LAUDO / CHECK LIST DE ACESSIBILIDADE PARA AVALIAÇÃO DE CONFORMIDADE ÀS NORMAS DE ACESSIBILIDADE (CONFORME NBR 9050:2020)

UNIDADE / ÓRGÃO	PSF/PSU Caxias do Sul RS AGU SAD4R		3	
CIDADE	Caxias do Sul	ESTADO	RS	
RUA / AV	Rua Mariana Prezzi	Nº	115 4º, 5º e 6º andares	ÁREA TOTAL
BAIRRO	Pio X	ANO DE CONSTRUÇÃO	-	
ATENDE PÚBLICO	SIM		DATA HABITE-SE	
	NÃO	X	DATA DO LAUDO	
SITUAÇÃO DO IMÓVEL	PRÓPRIO	X	PRÉDIO TOMBADO OU HISTÓRICO	
	LOCADO		SIM	
	CEDIDO		NÃO	
RESPONSÁVEL PELA ELABORAÇÃO DO LAUDO (NOME, FORMAÇÃO (Arq. ou Eng.), CREA / CAU	Arq. Bianca P Riboldi - CAU A36448-7		Nº DA ART OU RRT / DATA DE EMISSÃO	RRT 16705818 Data: 27/03/2026

Figura 4 - Rebaixo da calçada na rua Mariana Prezzi.

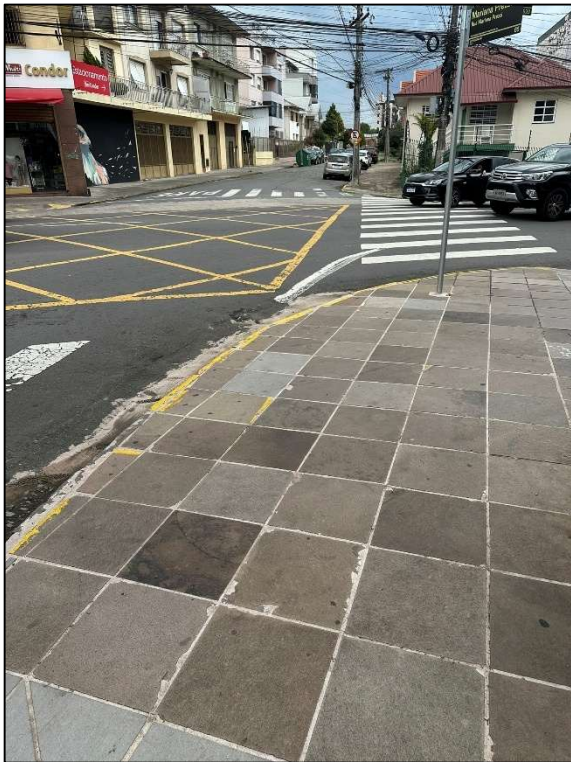
6.12.7.1	b)	Existe guia (meio-fio) rebaixada ou faixa de pedestres elevada?		x		
6.12.7.3	c)	O rebaixo de meio-fio está localizado em frente à faixa de pedestres ou nas esquinas onde houver travessia de pedestres?		x		não há rampa acessível na esquina, no local onde há faixa de pedestres. Deverá ser

Figura 10 - Controle de acesso: catraca.

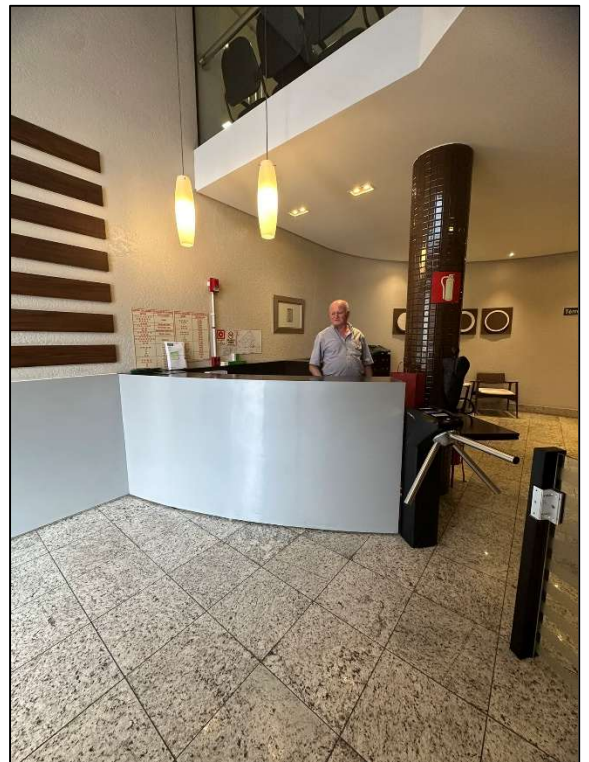
6.11.2.11	m) As frestas dos trilhos, na parte inferior das portas de correr, são inferiores a 1,5 cm?			X	
6.2.5	n) Na existência de catracas ou cancelas, alguma delas possui acessibilidade?		X		precisa de liberação da portaria para acesso do cadeirante

Figura 18 - Escada entre os andares 4º e 5º.

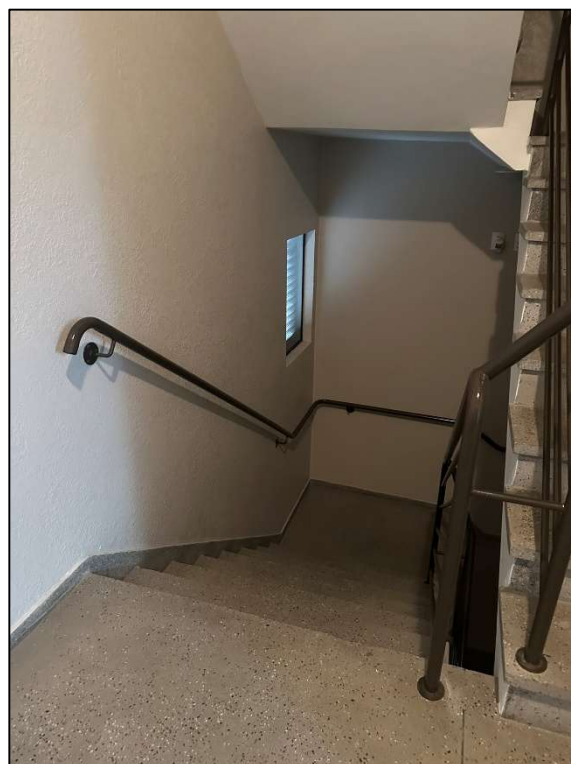
6.9.3.2	l) O corrimão prolonga-se 0,30 m antes do início e após o término da escada?		X		corrimãos contínuos mas sem prolongamento		X		corrimãos contínuos mas sem prolongamento		X		corrimãos contínuos mas sem prolongamento

6.6.2.8, 6.9.1, NBR 9077 (item 4.8) e NBR 14718	p) Na ausência de paredes, existe guarda-corpo associado na altura exigida pelas normas?		X		Guarda corpo na escada de emergência não atende a norma.		X		Guarda corpo na escada de emergência não atende a norma.		X		Guarda corpo na escada de emergência não atende a norma.
